Aparelho: APARELHO REPRODUTOR DE DVD
Marca: AIKO
Modelo: DVD-1810

OBJETIVO: Descrição da contramedida necessária para resolução do problema na leitura de discos.

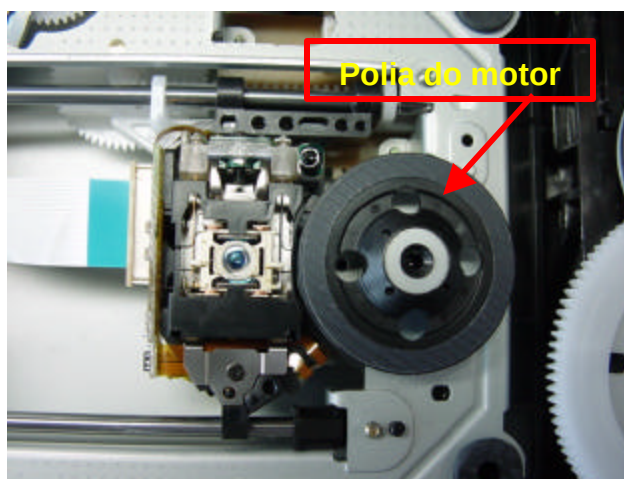
Esta Informação Técnica deverá ser executada nos produtos que não realizarem a leitura de discos devido ao posicionamento inadequado da Polia do Motor do disco.

PROCEDIMENTO: Quando o aparelho não realizar adequadamente a leitura de discos e a mensagem “Nenhum disco” é mostrada na tela, o seguinte procedimento deve ser realizado:

Posicionar os dedos embaixo da polia do motor do disco forçando sua movimentação para verificar se ela está devidamente fixada no eixo do motor de rotação do disco.

No caso da Polia do Motor estar frouxa ela deve ser totalmente retirada do eixo do motor.

O eixo deve ser limpo e a polia reconduzida a sua posição original, e em seguida aplicado adesivo Super bonder (Loctite) através do orifício na parte superior. Deixe secar totalmente, verifique se está devidamente fixada e recolque o protetor.

Como referencia de posição pode ser considerado que a parte inferior (base) da Polia do Motor deve coincidir com o nível da cabeça de leitura ou $\pm 6,7\text{mm}$ em relação a base metálica da bandeja de leitura (base do eixo do motor).
